Objet : Avis sur projet de PLUiH de Cauvaldor
PJ : Avis de l'ABF sur le règlement graphique

Avis de l'Architecte des Bâtiments de France (ABF) sur le règlement graphique

SAINT-CERE / CHATEAU DU NARBONNAIS

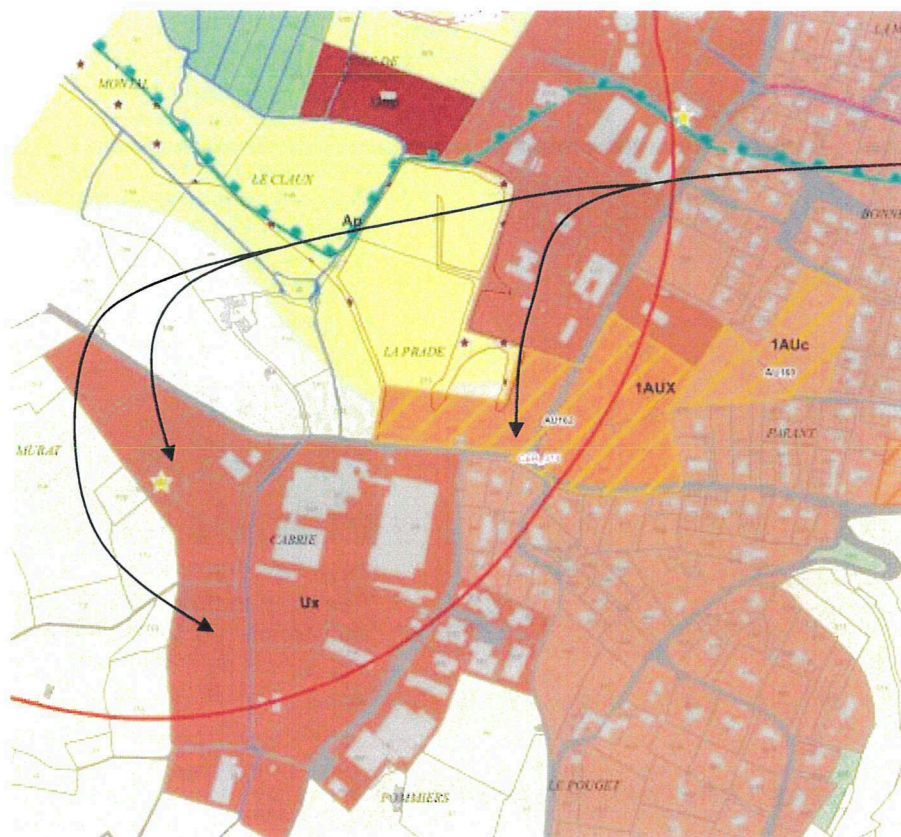
Contexte :
Espace naturel du vallon du ruisseau de la Nègre qui participe à la qualité du site inscrit et du futur PDA.

Avis ABF :
Remettre en zone naturelle ou agricole afin de préserver la qualité du site.

SAINT-CERE / ZONE INDUSTRIELLE

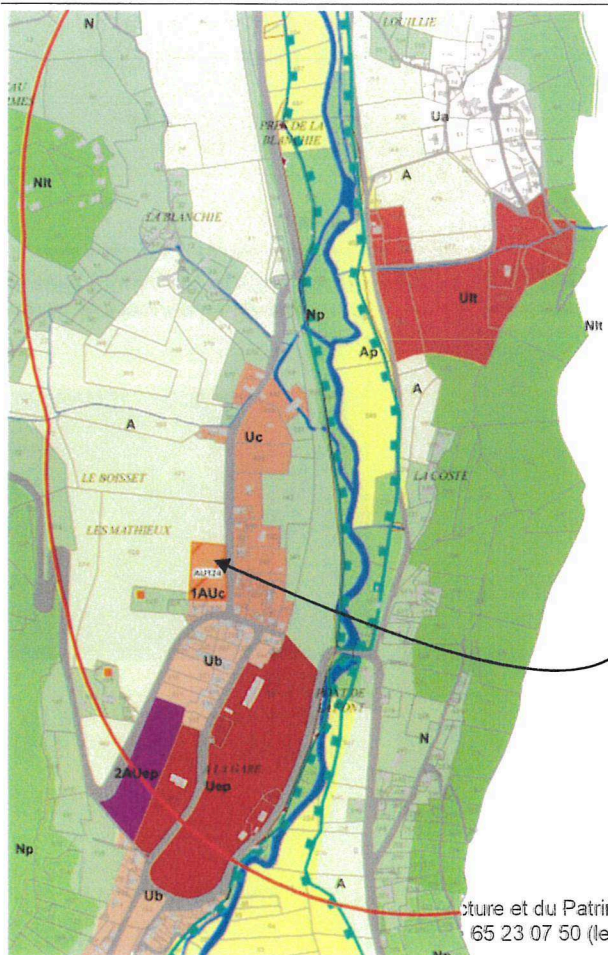
Contexte :
Terrains naturels en pente, en contrebas du domaine du Montal.

Avis ABF :
Réduire la zone 1AUX en la contenant à l'est de la rue Debussy.
Réduire la zone Ux en la contenant à l'est du chemin d'Envernhes.
Reclasser ces terrains en zone N ou A afin de préserver le cadre naturel de ces terrains qui participent à la mise en valeur du domaine et du site inscrit.

SAINT-MICHEL-DE-BANNIERES

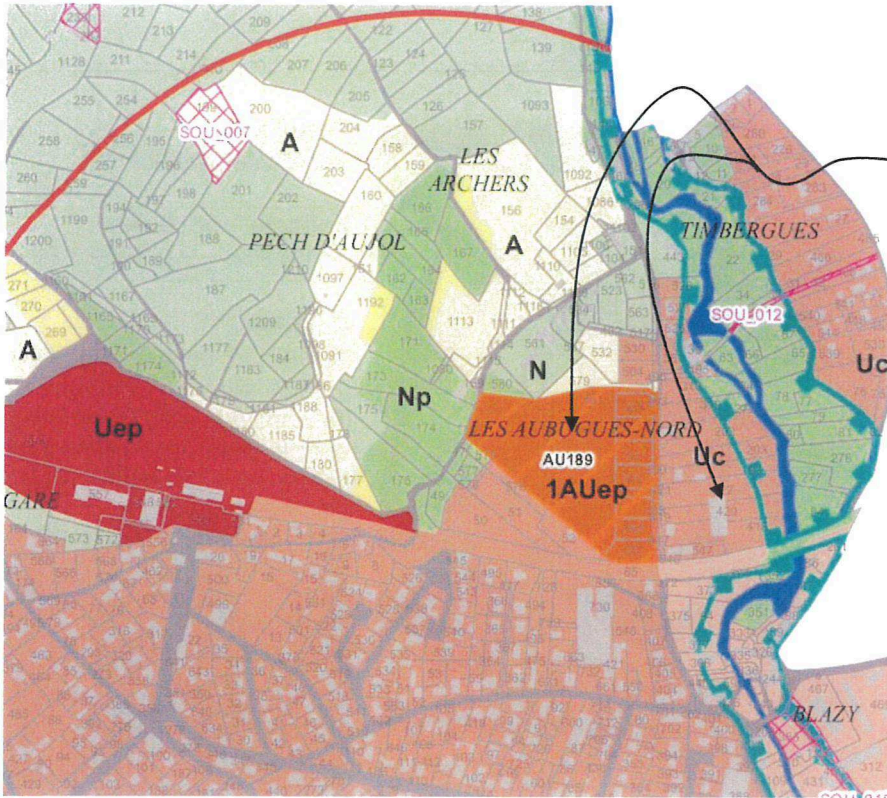
Terrains naturels qui participent à la mise en valeur de la silhouette du bourg par l'instauration d'une césure entre centre historique et extension récente.

Reclasser en A ou N, afin de préserver la lisibilité de la silhouette villageoise et la qualité des abords du MH.

Terrains en continuité du bourg historique.
Assortir ces zones Uc et Ub d'une OAP afin d'offrir les conditions de leur densification et recomposition en cohérence avec le centre ancien.

Supprimer ces zones urbanisables et les reclasser en A ou N, afin de préserver la lisibilité de la silhouette villageoise et la qualité des abords du MH.

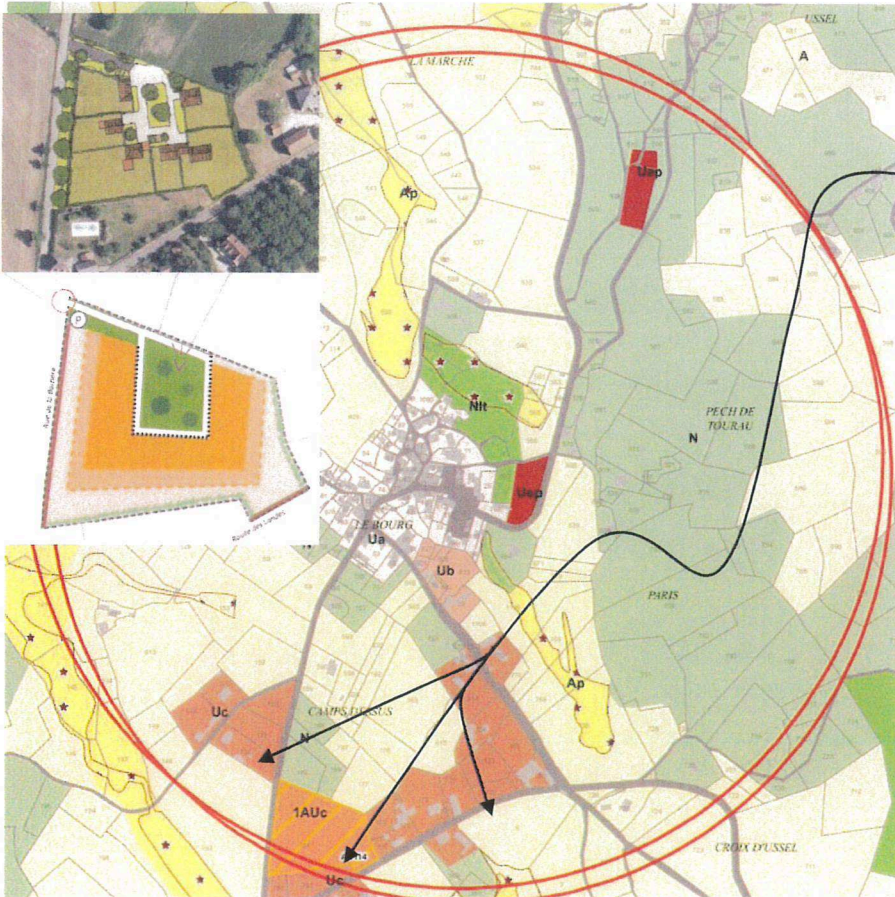
Zonages concernés :
1AUc et Uc mitoyenne

Contexte :
Terrains en secteur naturel dans le vallon, garant de la mise en valeur du viaduc.

Avis ABF :
Reclasser en N les 2/3 sud de ces zones, au pied du viaduc, afin de renaturaliser et préserver les abords du monument de la poursuite de l'urbanisation qui tend à dégrader la qualité des abords du MH.

VAYRAC

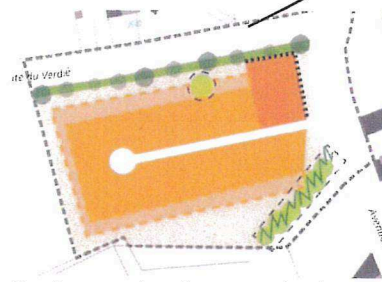
Conception en impasse de l'OAP incompatible avec le tissu viare traditionnel environnant. Modifier le projet pour assurer la continuité des voies d'accès et conditionner à opération globale garante de la densification attendue.

Secteur naturel en continuité du faubourg. Projet d'aménagement en impasse non cohérent avec le faubourg mitoyen. Supprimer la zone AUc et la conserver en N ou A afin d'assurer la césure entre faubourg et extension pavillonnaire récente garante de la lisibilité de la silhouette villageoise et participe ainsi à la qualité des abords du MH.

Secteur naturel qui assure la césure entre le faubourg traditionnel et l'extension pavillonnaire récente. Supprimer la zone AUc et la conserver en N ou A et assortir d'une OAP globale les zones Uc mitoyennes afin d'exploiter leur fort potentiel de densification.
